**ZMĚNA SITUAČNÍHO
USPOŘÁDÁNÍ V NÁROŽÍ
CHODNÍKU DO UL.
LUKAVECKÁ**

Příloha k písemnému stanovisku
KRPA-23580-1/CJ-2011-0000DZ

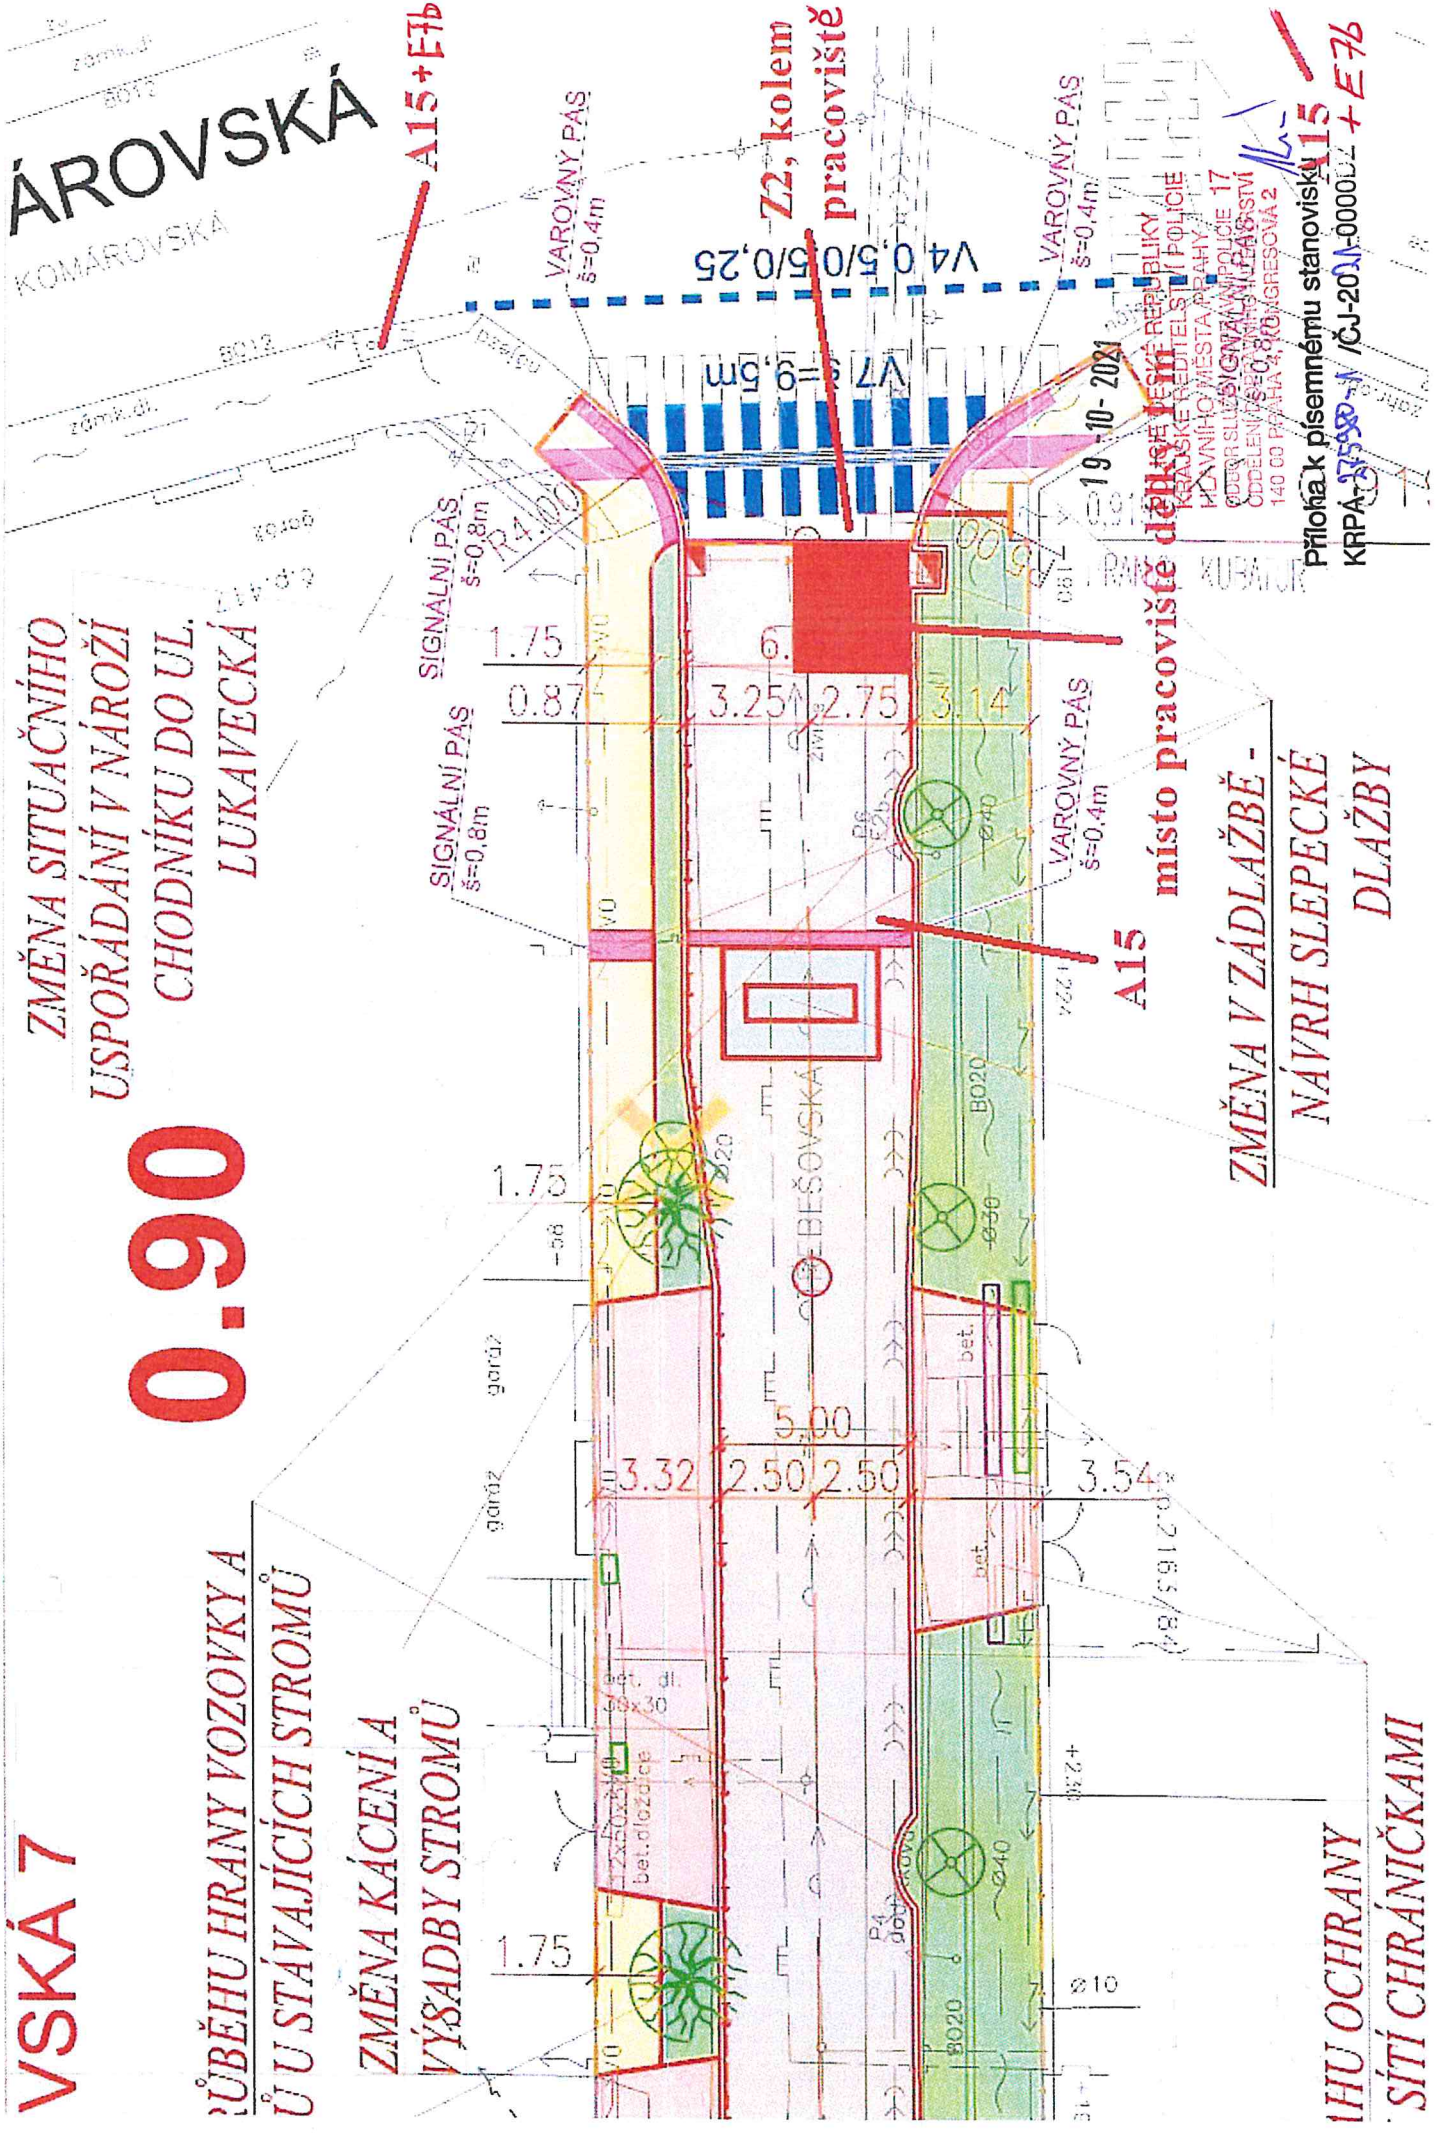
**VSKA 7
RŮBĚHU HRANY VOZOVKY A
Ů U STÁVAJÍCÍCH STROMŮ**

**ZMĚNA KÁCENÍ A
VÝSADBY STROMŮ**

**OHRAZNY
SÍTI CHRÁNICÁMI**

ZMĚNA V ZÁDLAŽBĚ -
NÁVRH SLEPECKÉ
DLAŽBY
